Vurdering af adgang fra Vesterhavsvej til dyreparken m.m.

PRINCIPSKITSE

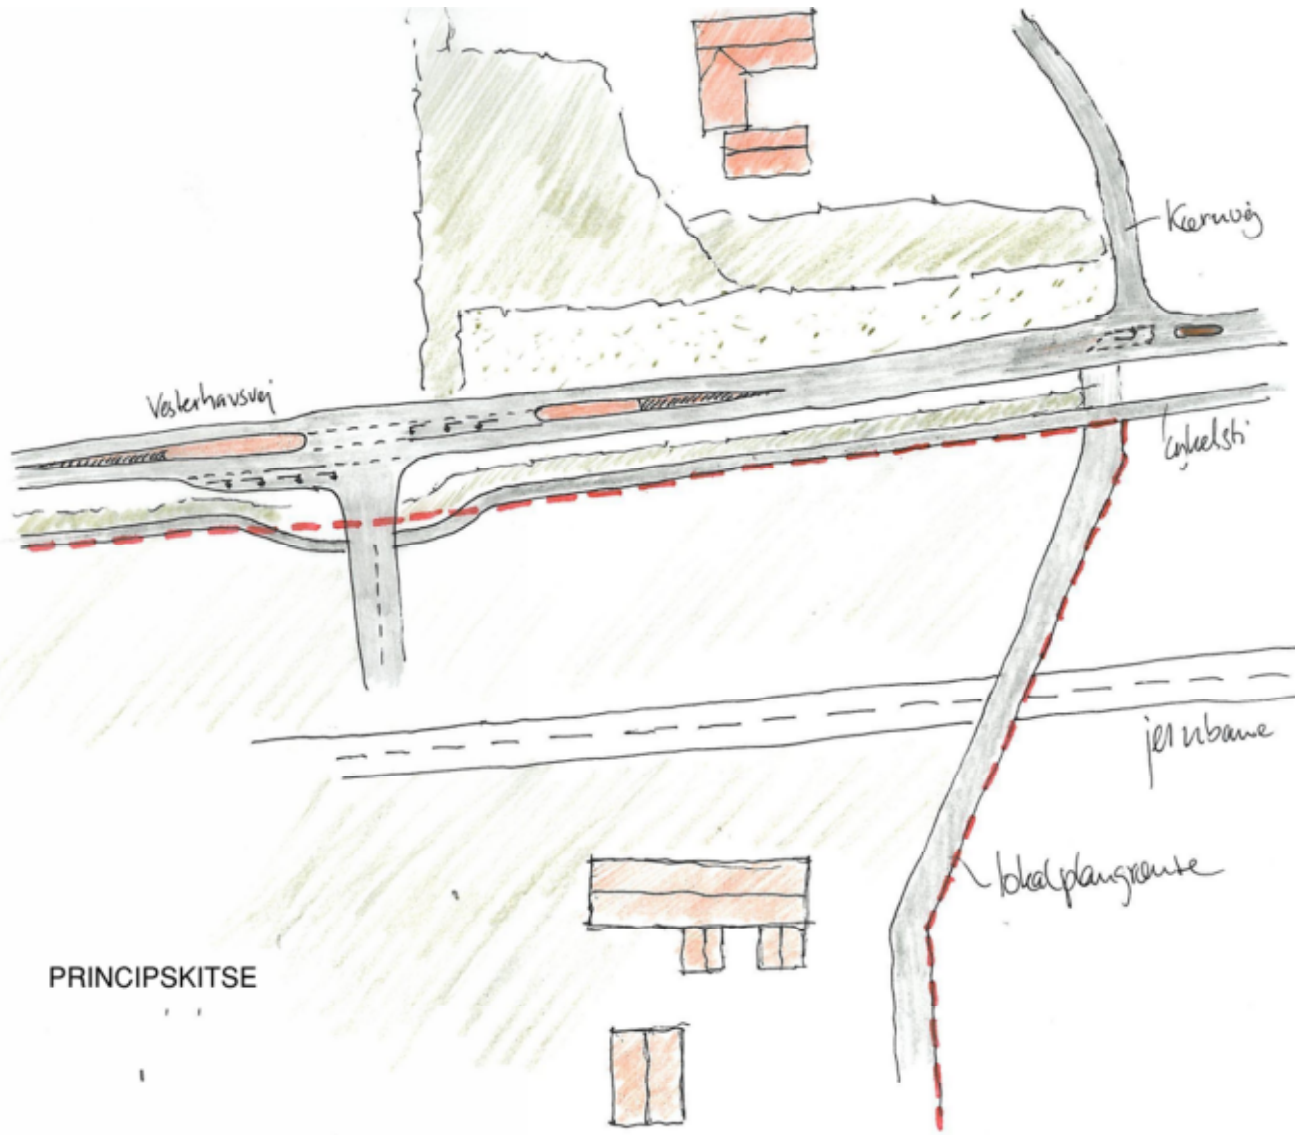
Ansøger har tilkendegivet, at indkørslen ønskes placeret ca. 80 meter vest for Kærvej af hensyn til sammenhæng mellem anvendelse af eksisterende bygninger og til- og frakørslen til dyreparkens parkeringsplads.

En beregning viser at, afstanden mellem indkørslen til dyreparken og Kærvej skal være minimum 150 meter for at sikre de nødvendige venstresvingspor kan placeres på den mellemliggende strækning. Der er regnet med venstresvingspor i forlængelse af hinanden med plads til 4 biler i kø til dyreparken og 1 bil i kø til Kærvej. En mulig udformning af vigepligtskrydset fremgår af vedlagte principskitse herunder eksisterende bebyggelse der påtænkes anvendt til publikumsorienterede funktioner. Til- og frakørsel er placeret ca. 150 meter fra Kærvej på principskitsen. Såfremt denne trafikløsning implementeres skal den dobbeltrettede cykelsti trækkes 10 til 15 meter væk fra indkørslen til parken for at sikre bilisternes opmærksomhed på cyklisterne. Den konkrete udformning af trafik anlægget beror på detailprojektering.
